监理通知回复单

工程名称：苏交控丰县再生能源有限公司丰县二期10MW农光互补分布式光伏扶贫电站项目

编号：FXSGHB-ZHJL-002

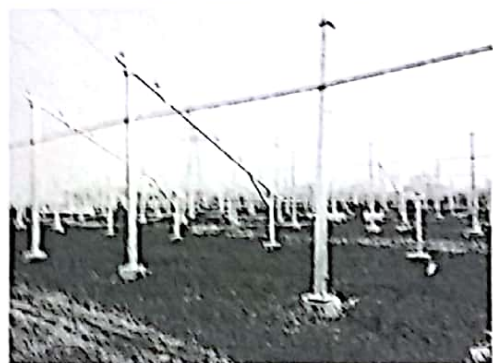
- 1、所有支架底座与支架砼基础之间全部垫铁质材料。
- 2、所有变形横杆将一一整改，以满足设计需求。
- 3、所有高低不一及变形檩条将一一调整，以满足设计需求。
- 4、所有外露螺纹过长的地脚螺栓将全部调整，确保螺栓紧固到位。
- 5、所有安装缝隙宽度大小不一致的光伏板将全部调整，以满足设计需求。
- 6、对工人进行教育，重新交底，加强现场巡视和监督。
- 7、所有镀锌层破坏的支架立即修补。
- 8、增强对工人的安全施工教育，加强现场安全管理。
- 9、所有安装完成的组件一一紧固螺栓到位。
- 10、对工人进行教育，重新交底，加强现场管控，组织人员巡视督促。
- 11、我方将继续加强现场管控，发现问题及时整改。

所有螺栓紧固到位

对组件进行安装调整

支架底座与支架桩基础之间垫铁块

对变形横杆进行调整
